～ 規格本文 ～

第 5 章 管

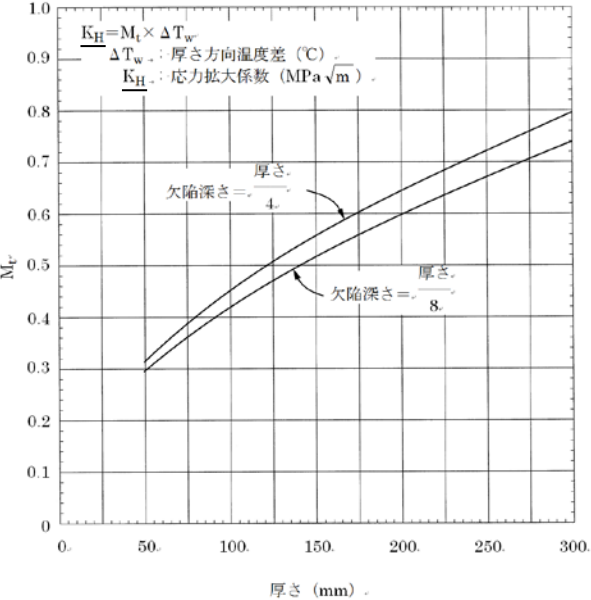
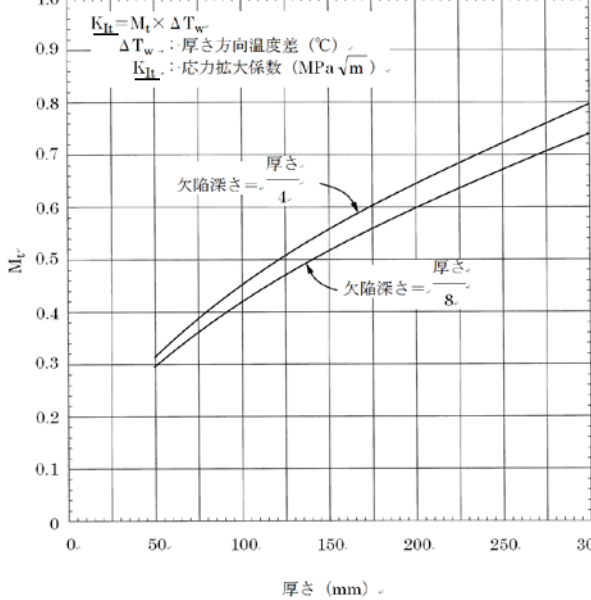
No.	ページ番号	規格番号	誤	正	備考
3	I-4-260	図 添付 4-A-1	<p>図 添付 4-A-1 M_n と厚さの関係</p>	<p>図 添付 4-A-1 M_n と厚さの関係</p>	2001 年版以降
4	I-4-260	式(添付 4-A-2)	$K_{Ib} = M_b \times \underline{\text{(曲げ応力)}}$	$K_{Ib} = M_b \times \underline{\sigma_b}$	2001 年版以降
5	I-4-261	式(添付 4-A-3)	$\underline{K_{It}} = M_t \times \underline{\text{(温度差)}}$	$\underline{K_{It}} = M_t \times \underline{\Delta T_W}$	2001 年版以降

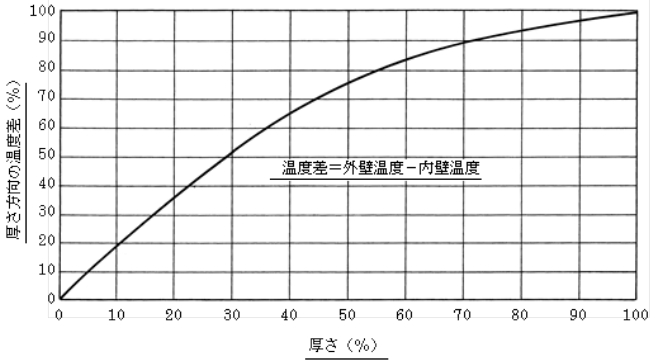
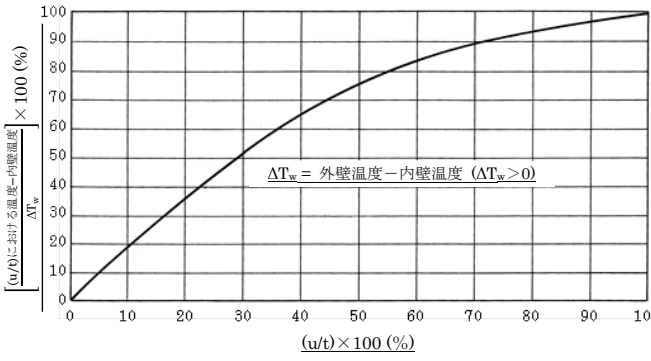
No.	ページ番号	規格番号	誤	正	備考
6	I-4-261	図 添付 4-A-2	 <p>(備考) 上記の曲線は、$\alpha = 1.26 \times 10^{-5} \text{mm/mm} \cdot ^\circ\text{C}$、$E = 2.0 \times 10^5 \text{N/mm}^2$、$\nu = 0.3$ に対するものである。</p>	 <p>(備考) 上記の曲線は、$\alpha = 1.26 \times 10^{-5} \text{mm/mm} \cdot ^\circ\text{C}$、$E = 2.0 \times 10^5 \text{MPa}$、$\nu = 0.3$ に対するものである。</p>	2001 年版以降

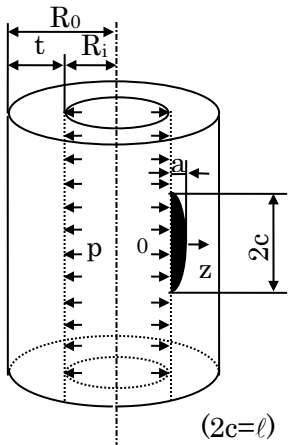
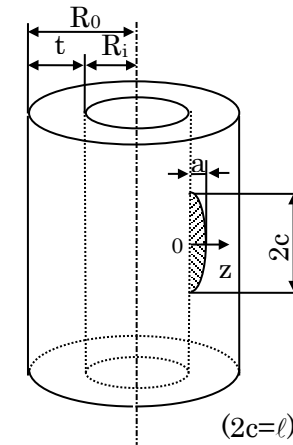
No.	ページ番号	規格番号	誤	正	備考
7	I-4-262	図 添付 4-A-3			2001 年版以降
8	I-4-263	式(添付 4-A-4)	$K_I = [(A_0 + \underline{A_p})G_0 + A_1G_1 + A_2G_2 + A_3G_3] \sqrt{\pi a/Q}$	$K_I = \frac{1}{\sqrt{1000}} [(A_0 + \underline{A_p})G_0 + A_1G_1 + A_2G_2 + A_3G_3] \sqrt{\pi a/Q}$	2001 年版以降
9	I-4-263	式(添付 4-A-6)	$\underline{A_p} = P$	$\underline{A_p} = p$	2001 年版以降
10	I-4-263	式(添付 4-A-8)	$q_y = [(A_0G_0 + A_1G_1 + A_2G_2 + A_3G_3)/\underline{s_{ys}}]^2 / 6$	$q_y = [(A_0G_0 + \underline{A_p}G_0 + A_1G_1 + A_2G_2 + A_3G_3)/\underline{\sigma_{ys}}]^2 / 6$	2008 年版以降
